荆东安置房及周边附属配套工程（安置房）建筑方案设计 方案变更

建设单位：三明市三元区城市建设投资有限责任公司
设计单位：福建一建集团有限公司

3#楼屋顶平面图

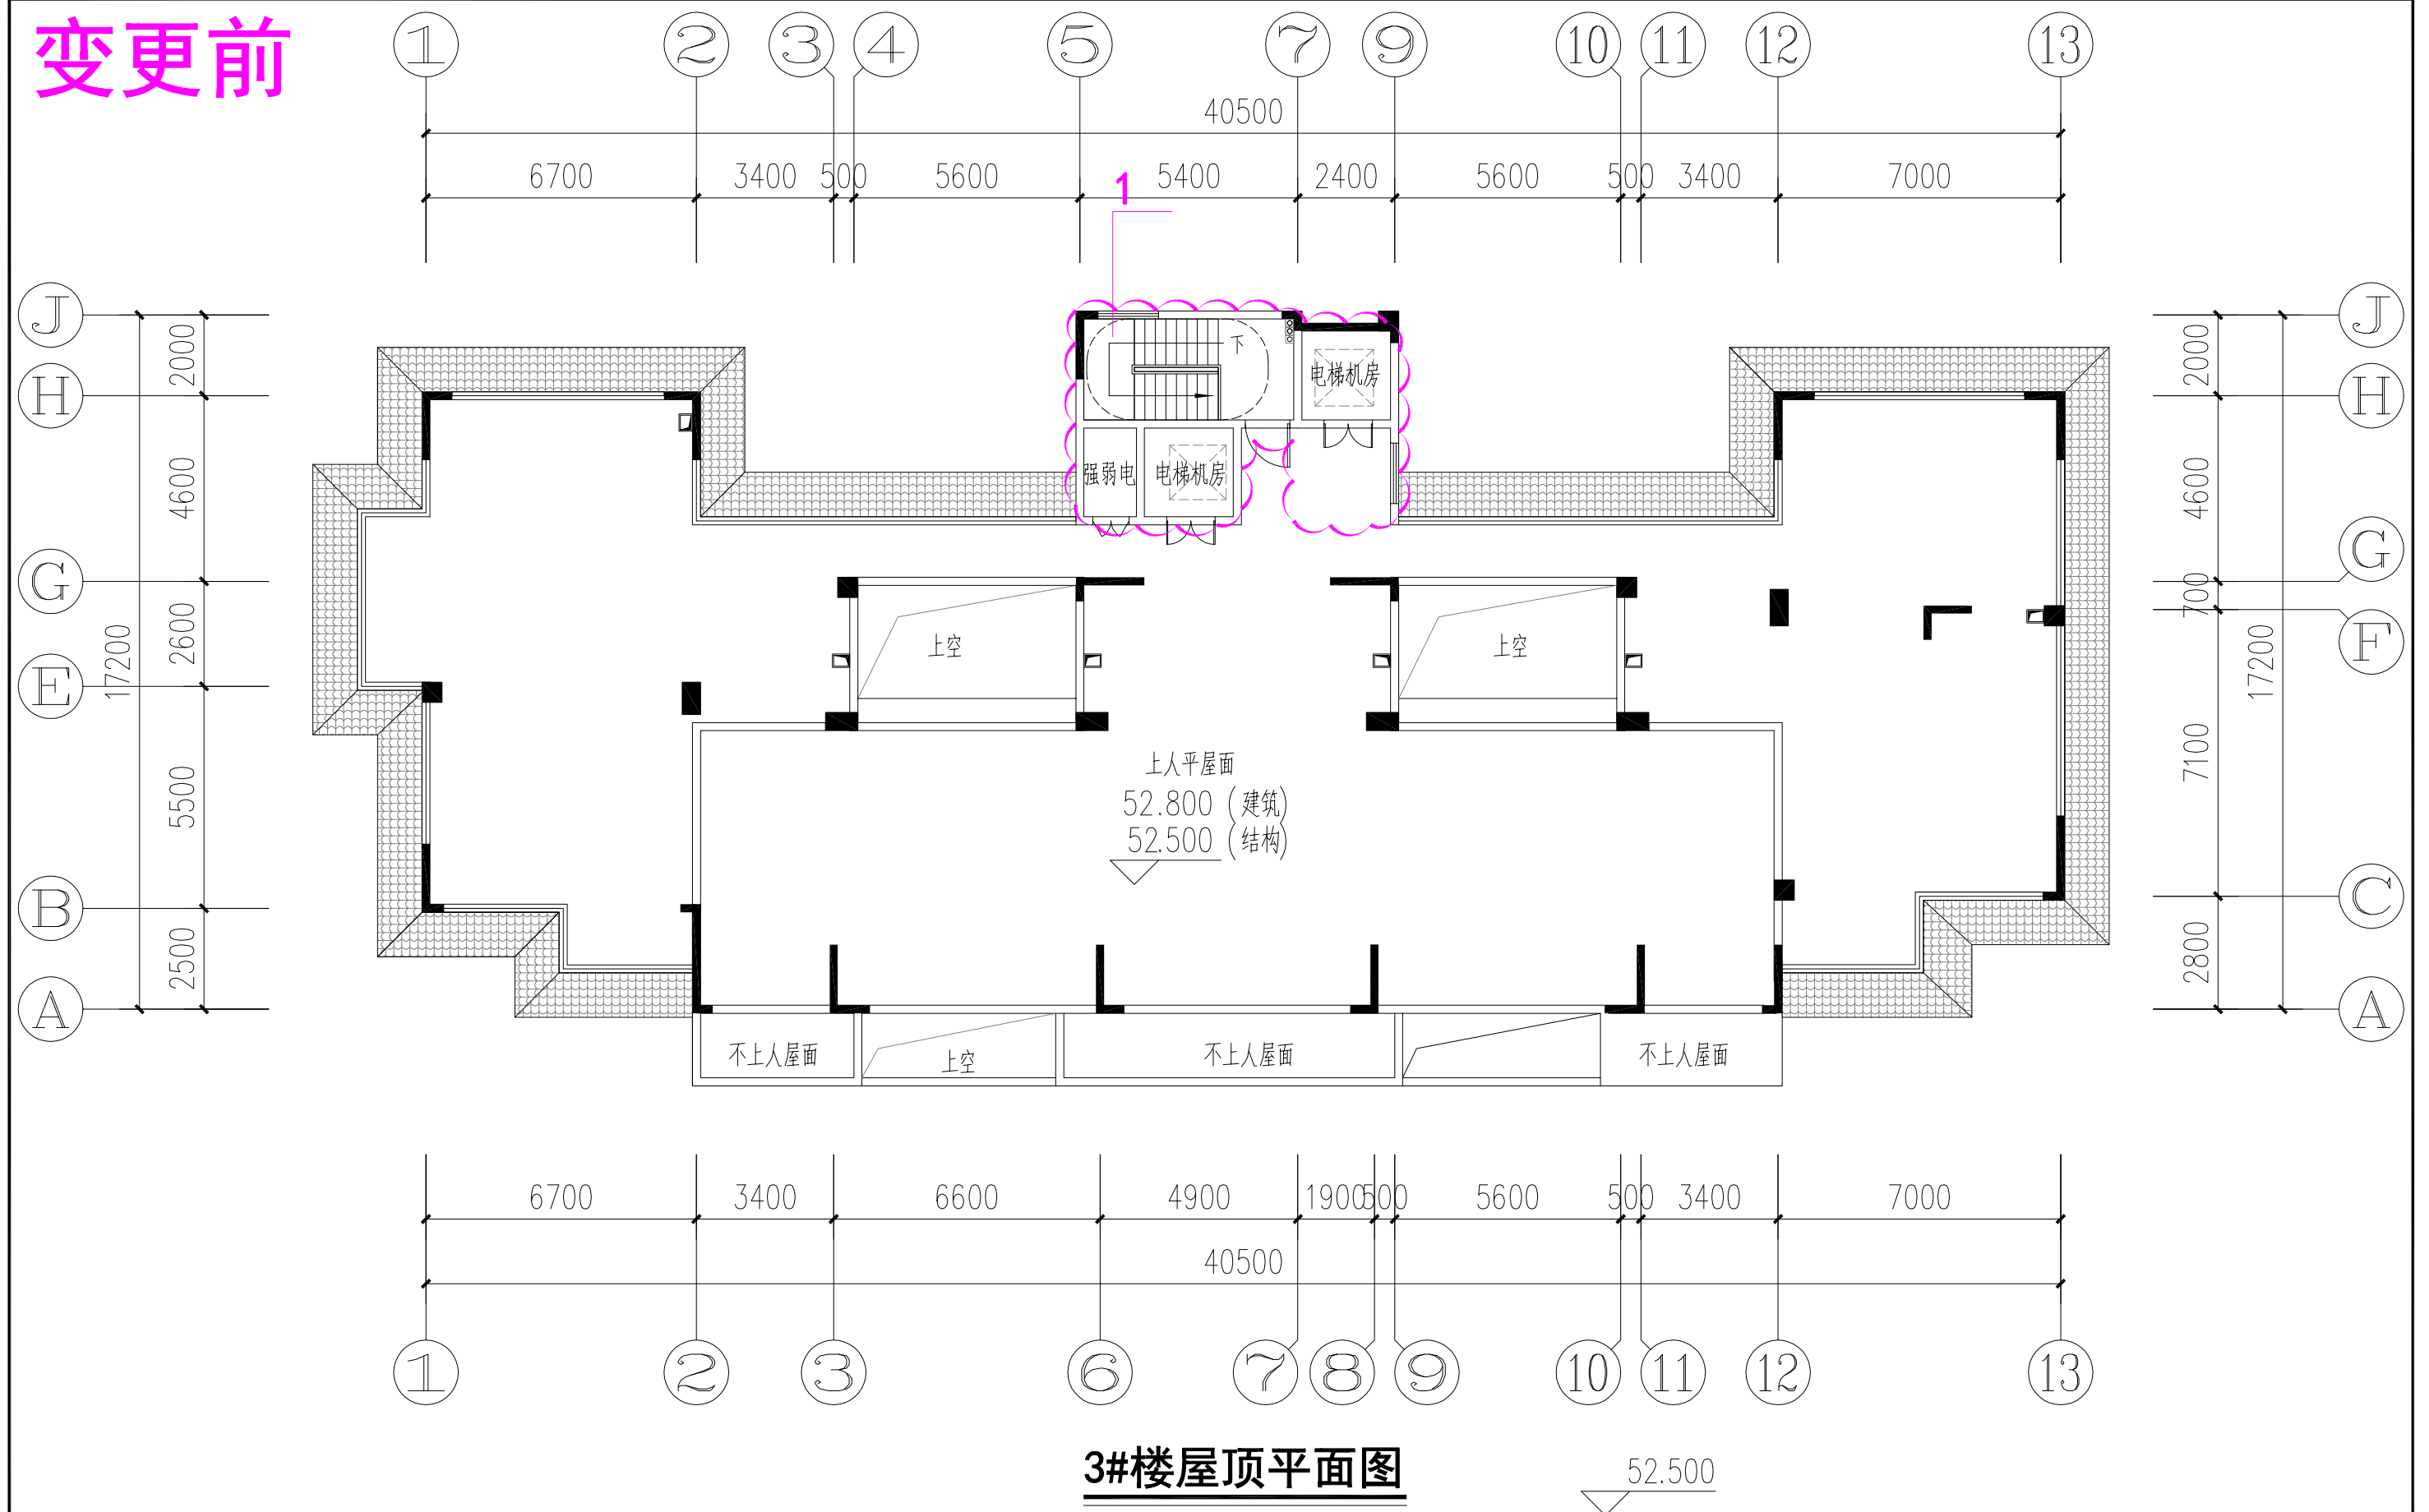
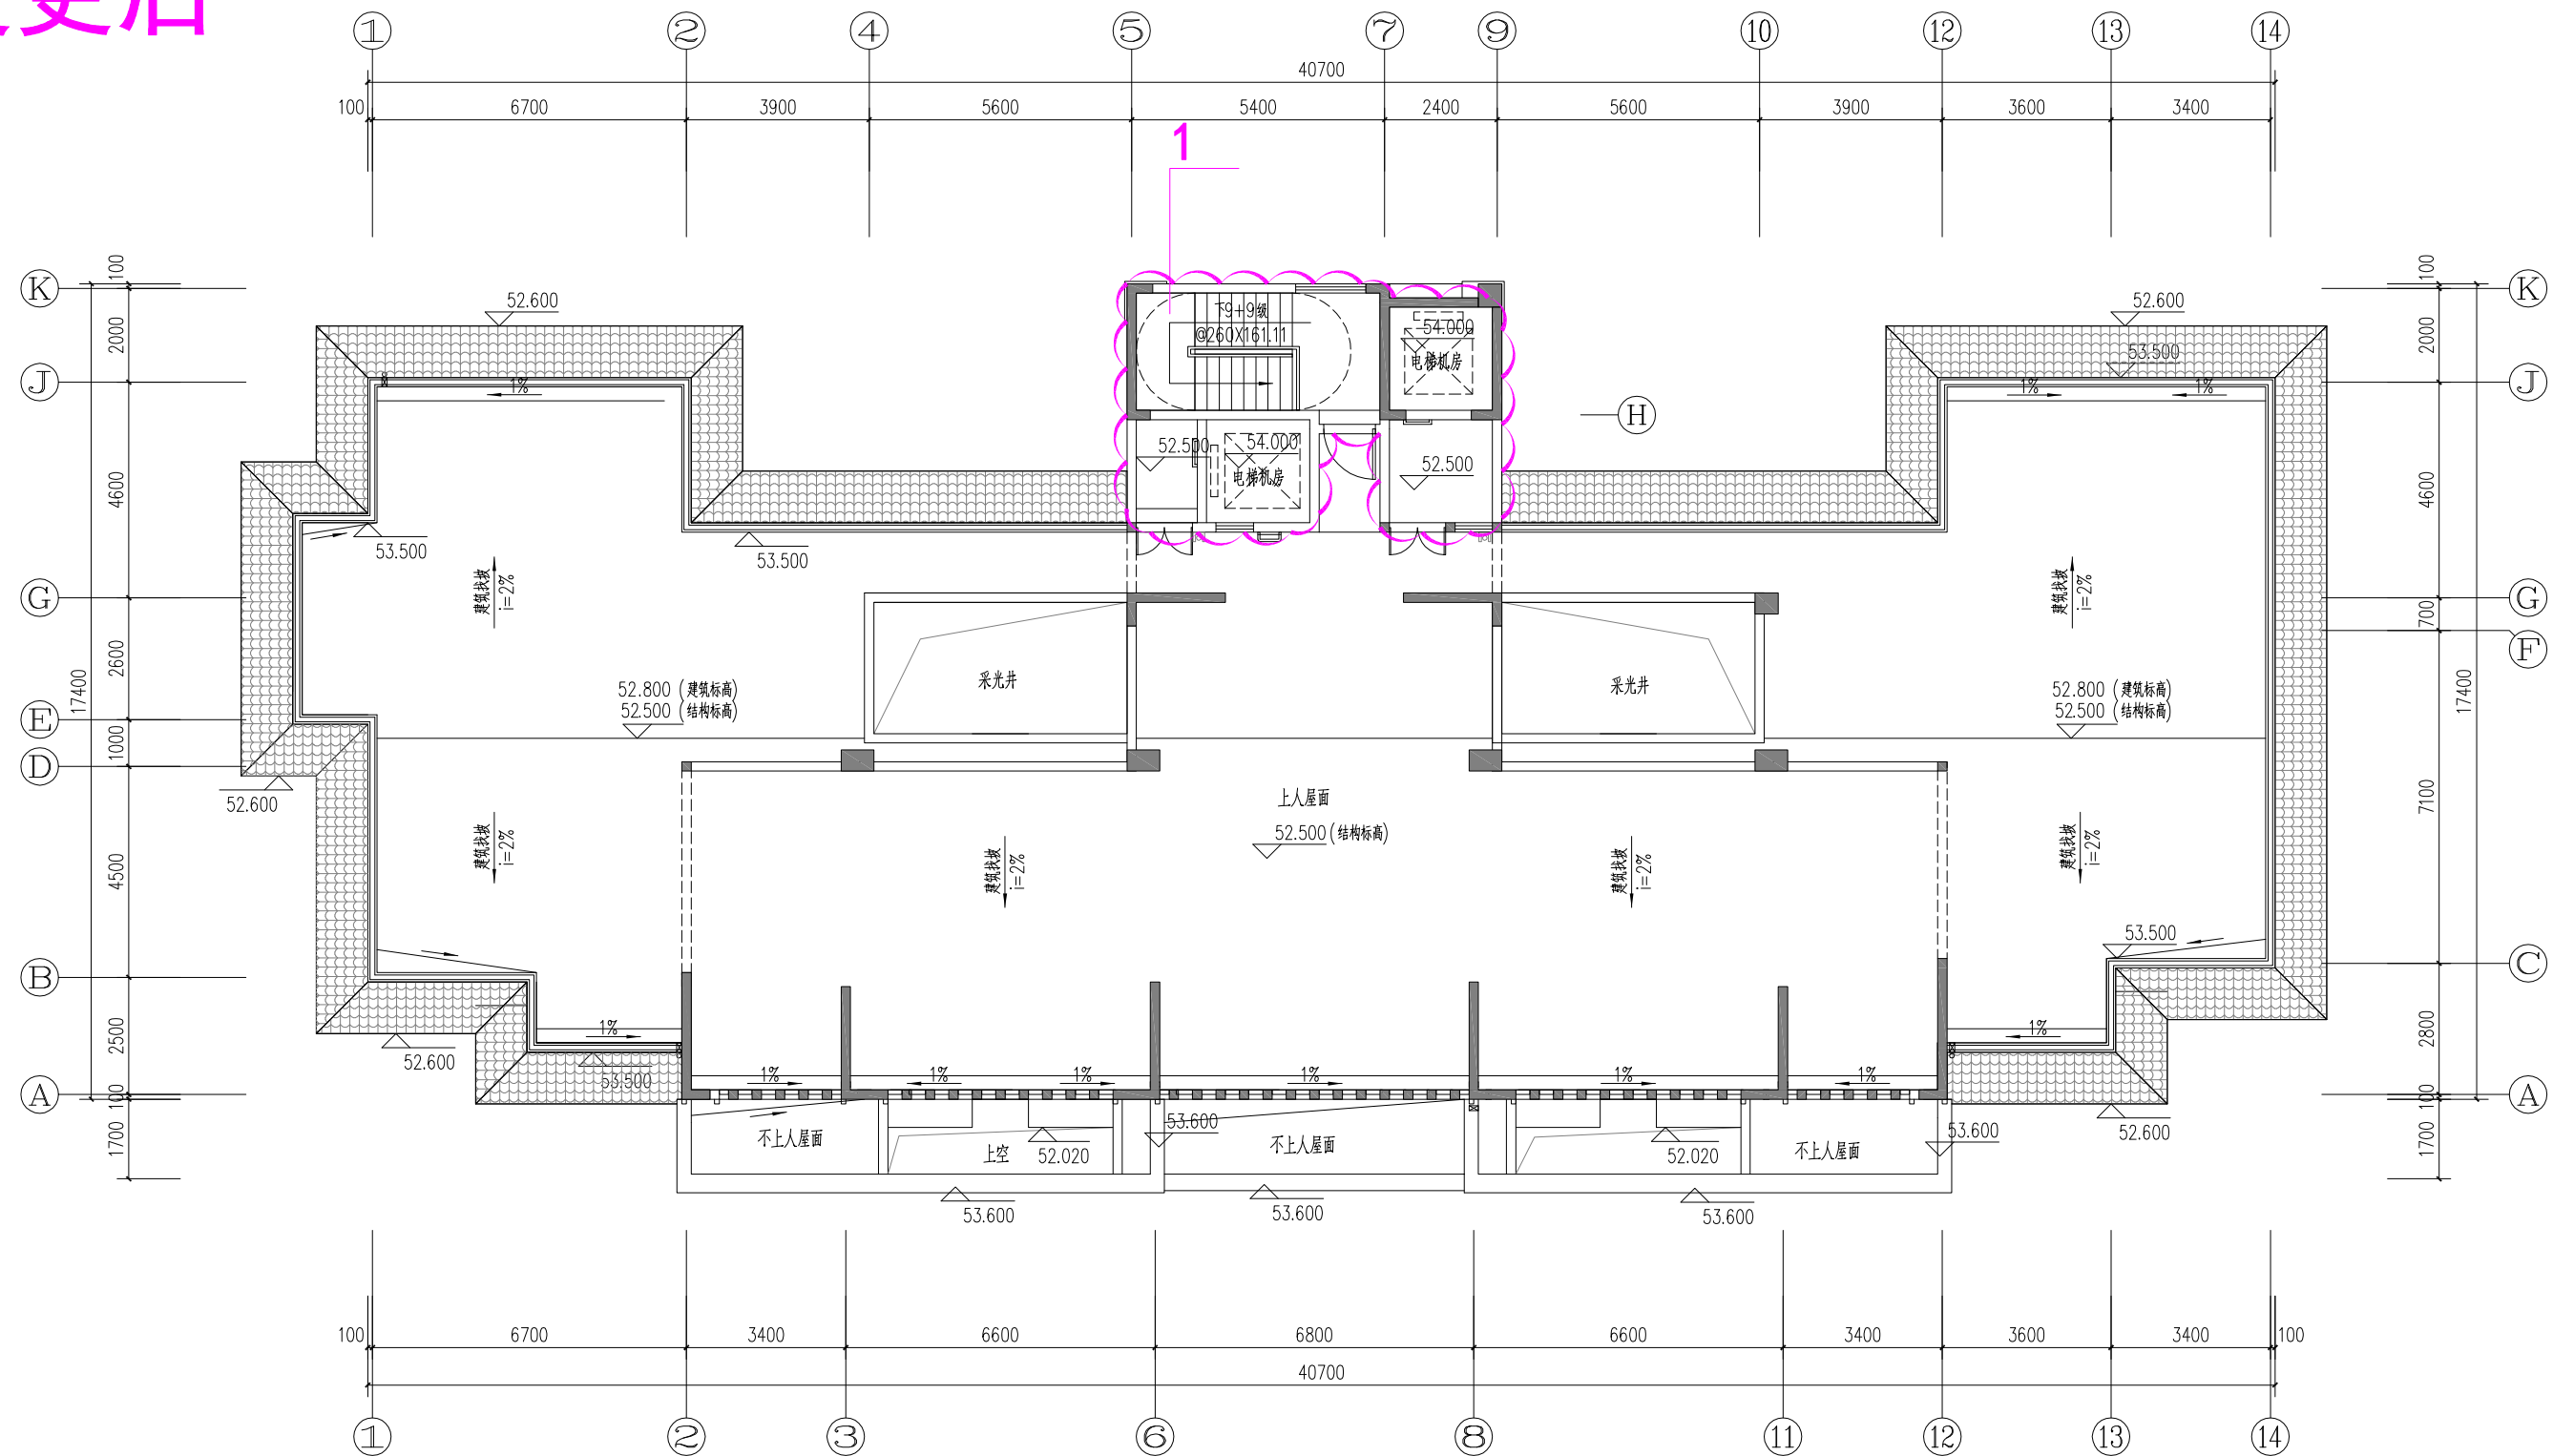
1. 电梯机房调整, 强弱电井取消
